0007/01/2025/RIL/JD

dotyczy: postępowania o udzielenie zamówienia prowadzonego w trybie Przetargu nieograniczonego z negocjacjami na podstawie Regulaminu Udzielania Zamówień przez Spółki Grupy Kapitałowej WĘGLOKOKS ENERGIA na realizację zadania pn.: „**NSE/25/01/012 - Farma fotowoltaiczna**”.
Sygnatura Postępowania Zakupowego: NSE/25/01/012

I. PYTANIA I ODPOWIEDZI

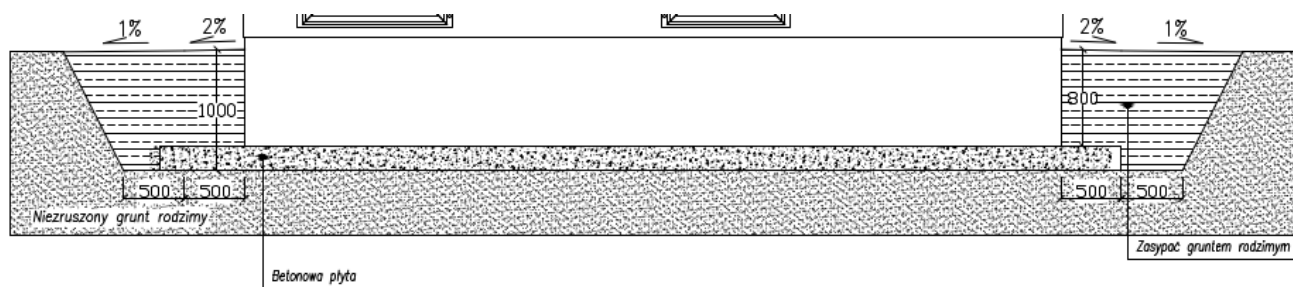
Pytanie 11:

Proszę o przesłanie przekroju przez posadowienie stacji. Proszę o podanie poszczególnych warstw.

Stacja transformatorowa posadowiona poza obszarem z membraną.
